LICITACIÓN PÚBLICA N° 06/2019  
“ADECUACIÓN Y MEJORES DE LAS INSTALACIONES DEL ESTADIO CAMPONES  
OLÍMPICOS”

**COMUNICADO N°5**

**RESPUESTAS A EMPRESAS**

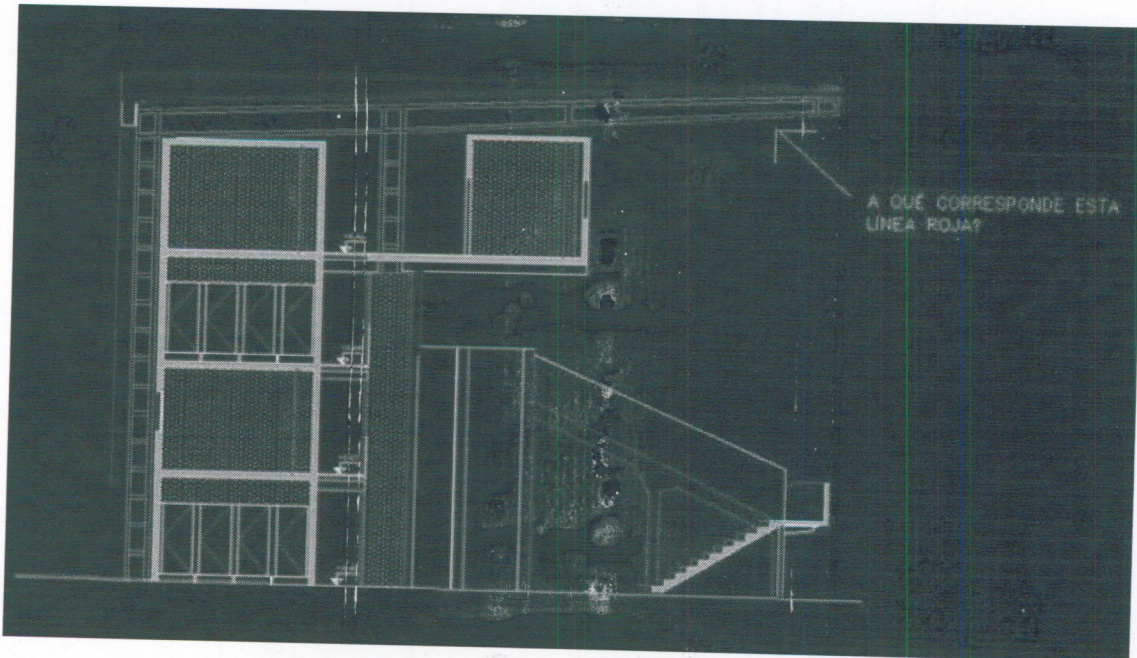
- En los cortes vemos una línea roja bajo la estructura de la cubierta, esto a que refiere? (ver corte debajo).

- No indica nada en especial (Ver también los layouts correspondientes)
-
